Konstr.	Ritad	HG	Godk.	LC	Smst nr.	Ers.	Tolerans där ej annat angivits: ISO 2768 m	
Dat.	1993-09-24	Skala	1:5	Atlantic G1220-600 Art.nr: XAGX1220			Ritn.nr 14829	Ändr. C

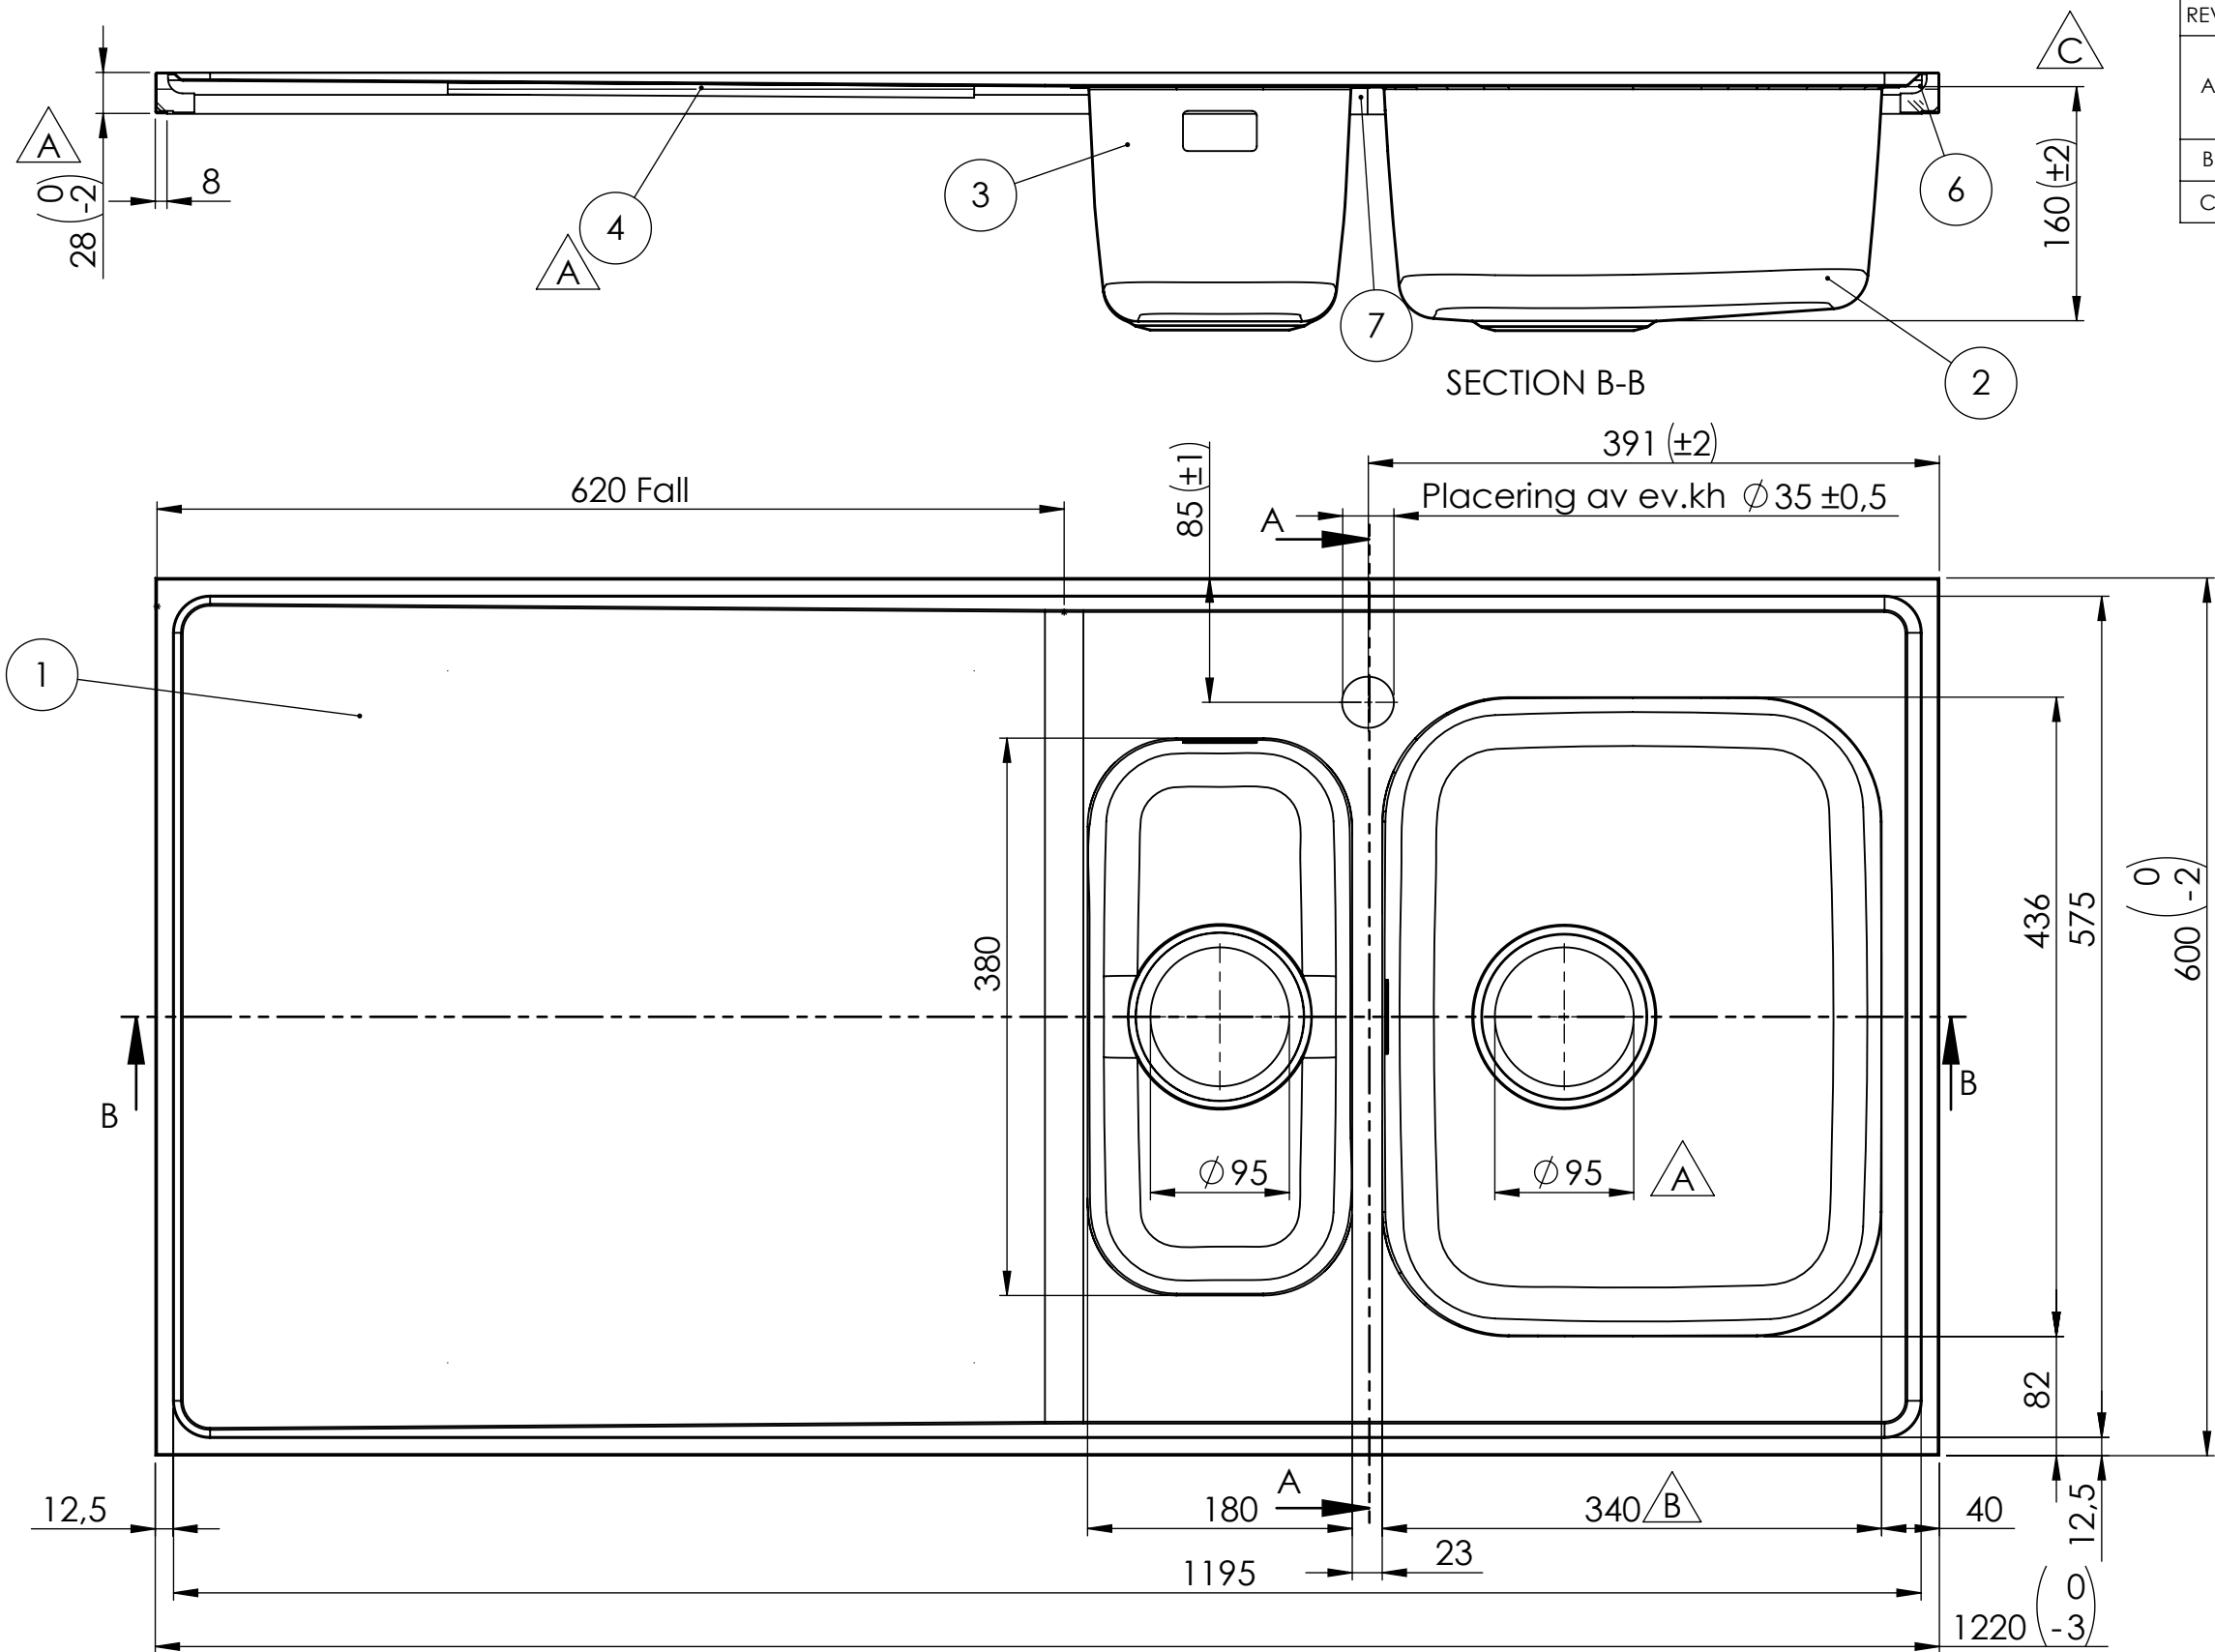
REV.	ANT.	ÄNDRING	DATUM	GODK.
A	6	Windexplatta ersatt med MDF. Kantklipp, ram och gavel ändrade för att vulsten inte ska överstiga 30mm. Omvik långsida var 9mm. Avlopp 51 ersätts av avl 97. Låda 34 stabiliserad med bombering R700.	2013-05-16	MR
B		Ny dimension 339 -> 340, rektangulärt bräddavlopp införd.	2022-07-04	LC
C		Tolerans (±2) införd.	2022-09-21	LC
